Senago, 24 aprile 2022

Oggetto: Osservazione n.1 alla pubblicazione della variante Generale al Piano Territoriale di Coordinamento.

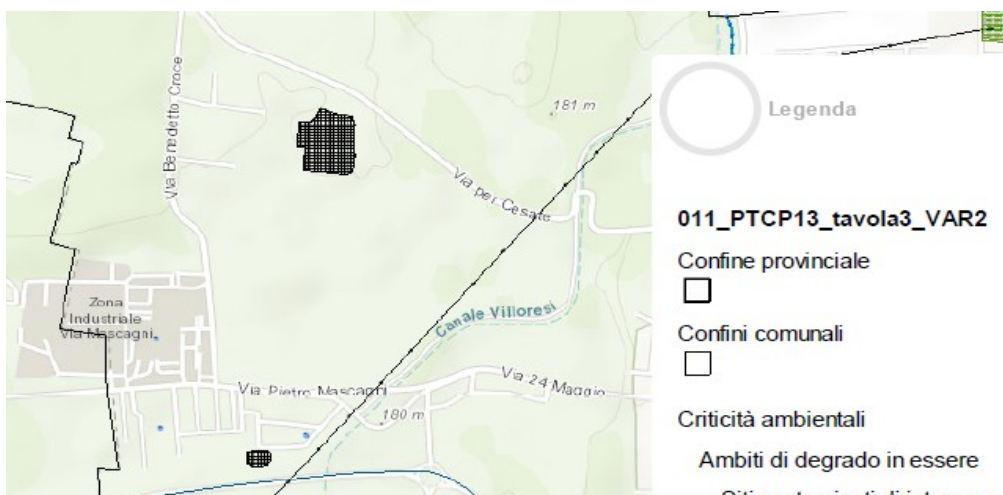
quanto riportato sulla relazione tecnica [Rigo 7 pag.483 Relazione Tecnica] - si propone la riclassificazione da zona di riqualificazione ambientale ad indirizzo agricolo a zona a orti familiari e comunali di un'area ad orti in via Bellini in coerenza con la stato di fatto in essere;

- A) di identificare** chiaramente l'area (poiché non ritroviamo orti lungo la via Bellini) con l'identificazione della superficie da adibire ad orti;
- B) di valutare** se la proprietà delle aree sia comunale o privata e di verificare i riferimenti catastali (foglio/mappale) delle aree in questione;

- C)** visionando la Tavola "Planimetria_di_Piano_Tav1d_PTC_21.12.21.pdf" si osserva che alle spalle delle prime abitazioni della via Bellini compresa con il Canale Villoresi è visibile un corridoio di terra in fascia di rispetto del canale. L'area non è accessibile per le operazioni di controllo e salvaguardia e probabilmente siamo in presenza di insediamenti non autorizzati. Si chiede **di verificare la situazione ed eventualmente di aggiornare** il piano territoriale alla luce di quanto segnalato per mettere ordine in questa fascia di rispetto dove peraltro è previsto un tracciato ciclopedonale, come da PTC precedenti. Si segnala che la stessa fascia di terreno è in zona di rispetto da elettrodotti con tensione da 400 kV, come riportato nel PTCP 2013 VAR2 della Città metropolitana di Milano - Tavola 3 - Ambiti, sistemi ed elementi di degrado o compromissione paesaggistica.

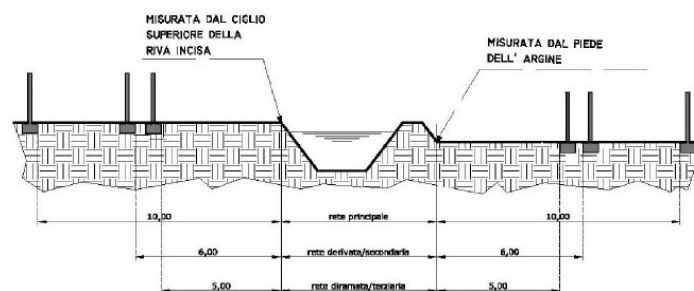
quanto riportato sulla relazione tecnica [Rigo 24 pag.483] - si propone di riclassificare da zona di riqualificazione ambientale ad indirizzo agricolo a zona di riqualificazione ambientale ad indirizzo naturalistico l'area rimboschita posta tra il canale Villoresi e la SP 119 in coerenza con lo stato di fatto;

- A)** in riferimento alla riqualificazione dell' area sopra menzionata a zona ambientale ad indirizzo naturalistico, **di inserire** anche i lotti prima e dopo quest'area;
- B)** **di verificare** la presenza dei baraccamenti presenti ed eventualmente **di aggiornare** il piano territoriale alla luce di quanto segnalato;
- C)** **di valutare** se tali manufatti siano stati autorizzati dall'Amministrazione Comunale e/o dall'Ente Gestore (Vista l'ubicazione dovrebbero essere soggetti a norme ben precise – sono in fascia di rispetto da un elettrodotto, in fascia di rispetto stradale e in fascia di rispetto dal reticolo idrico - Canale Villoresi);
